Mission régionale d'autorité environnementale

Avis sur un projet d'installation d'une centrale photovoltaïque au sol à Dognéville (88) porté par la société CS DES BIANLOUTS

n°MRAe 2025APGE2

Nom du pétitionnaire	CS DES BIANLOUTS
Commune	Dognéville
Département	Vosges (88)
Objet de la demande	Demande de permis de construire une centrale photovoltaïque au sol.
Date de saisine de l'Autorité environnementale :	21/11/24

Figure 3: Plan de masse du projet

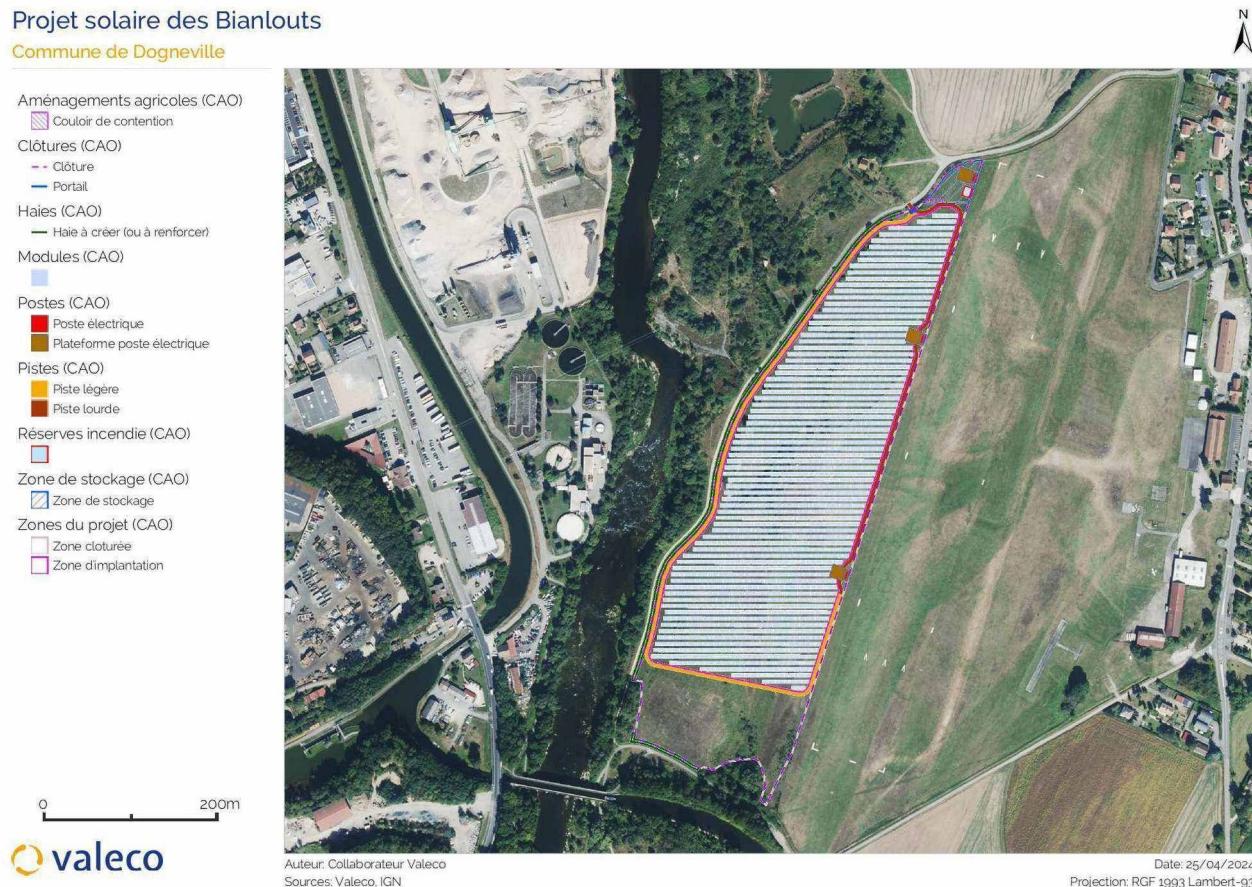
Selon le dossier, le raccordement au réseau électrique se fera probablement au poste source de Dognéville, situé à 500 m, via une ligne enterrée.

L'Ae rappelle au pétitionnaire que le périmètre d'étude s'entend pour l'ensemble des opérations d'un projet¹⁹ et par conséquent que l'étude d'impact de son projet doit apprécier également les impacts du raccordement à un poste source.

L'Ae recommande au pétitionnaire de vérifier la compatibilité du raccordement envisagé avec le Schéma régional de raccordement au réseau des énergies renouvelables (S3REnR) de la région Grand Est et d'intégrer dans l'étude d'impact le tracé du raccordement définitif, même si celui-ci devait être différent de celui prévu actuellement.

Figure 7: Périmètre de captage des eaux potables autour de la ZIP

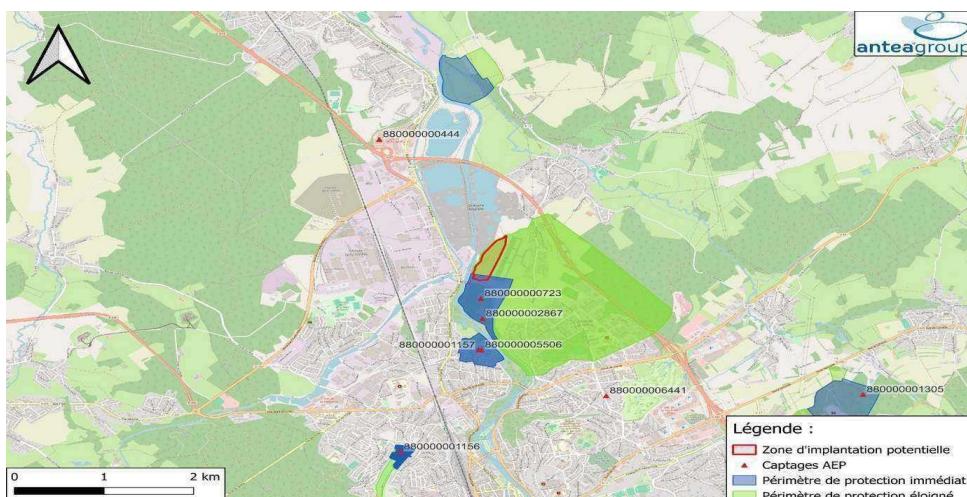
Le dossier d'étude d'impact mentionne que le projet se trouve au droit de la masse d'eau des alluvions de la Moselle. Cette nappe est une ressource d'importance régionale pour l'alimentation en eau des collectivités et activités économiques. Elle est une richesse patrimoniale à préserver, tant quantitativement que qualitativement. La zone d'implantation du projet est concernée par la présence de captages ou de périmètre de protection de captage d'eau destinée à l'alimentation en eau potable.

L'Ae regrette que l'étude ne précise pas la profondeur de la nappe, alors que le projet se trouve au droit d'une masse d'eau vulnérable aux pollutions diffuses et accidentelles, et que le système de fondation retenu prévoit d'utiliser des pieux battus.

L'Ae recommande au pétitionnaire de mettre en place un système de surveillance et de suivi régulier de la qualité des eaux souterraines, en amont et à l'aval de la centrale, qui permettra de capitaliser la connaissance de l'impact des pieux sur l'eau de la nappe et de transmettre ce suivi à l'Agence Régionale de Santé (ARS) et à l'agence Rhin-Meuse.
